改善箇所説明図②

改善の内容

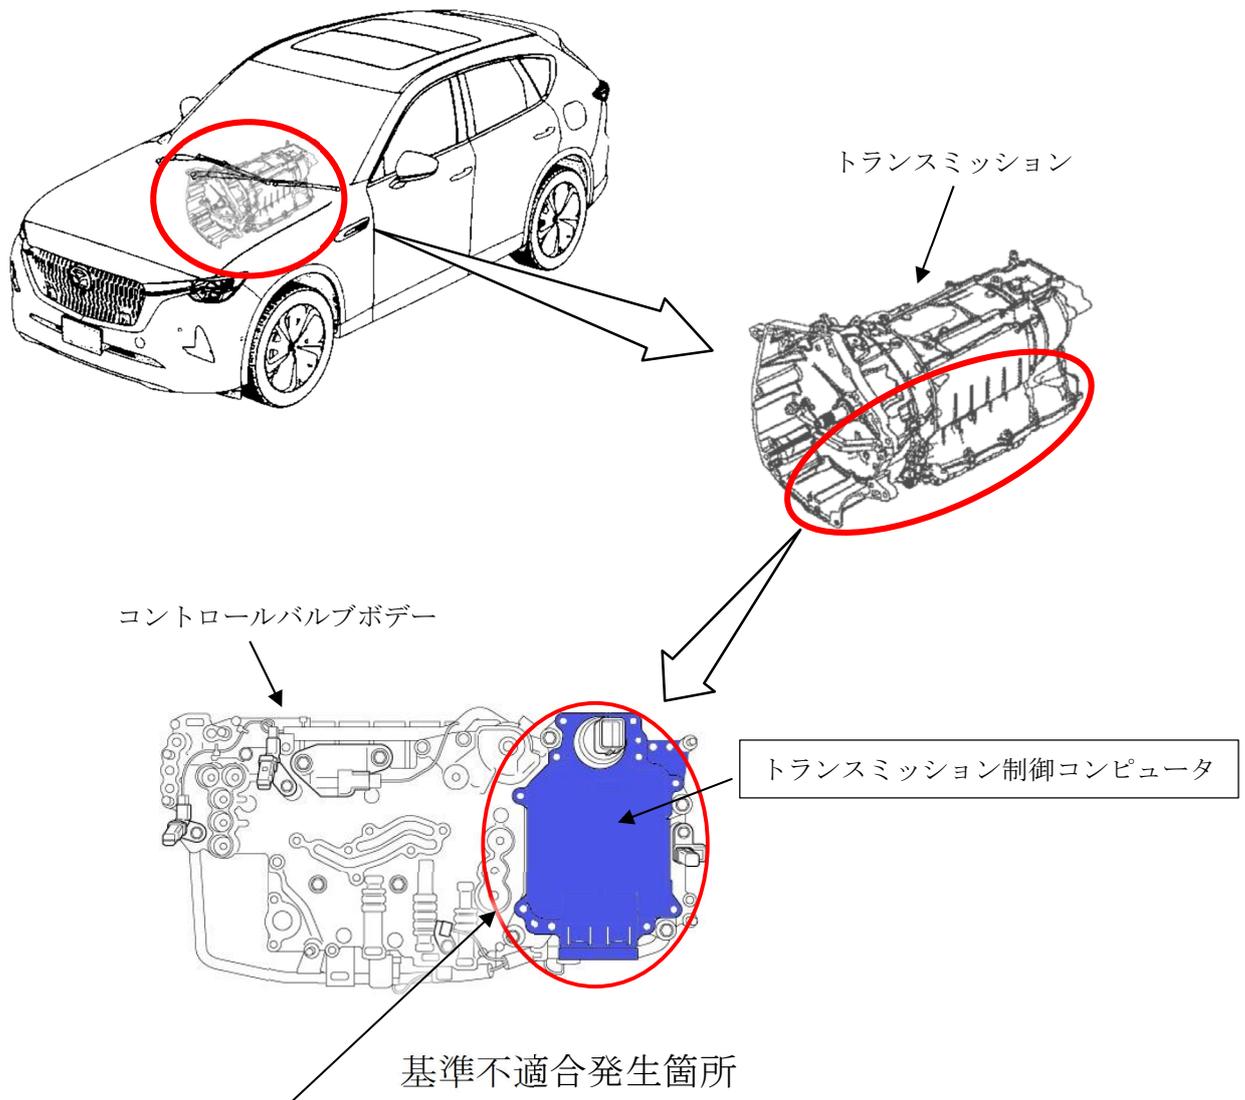
トランスミッション制御コンピュータにおいて、減速中のクラッチ制御が不適切なため、クラッチを解放するタイミングの遅れや、意図しないタイミングでのクラッチ締結が発生することがある。そのため、減速中にエンジン回転が低下し、最悪の場合、低車速時にエンストするおそれがある。

全車両、トランスミッション制御コンピュータの制御プログラムを対策プログラムに修正し、トランスミッションの初期学習を実施する。

識別：車台番号打刻のハイフン後二番目の数字上部に黄ペンを塗布する。
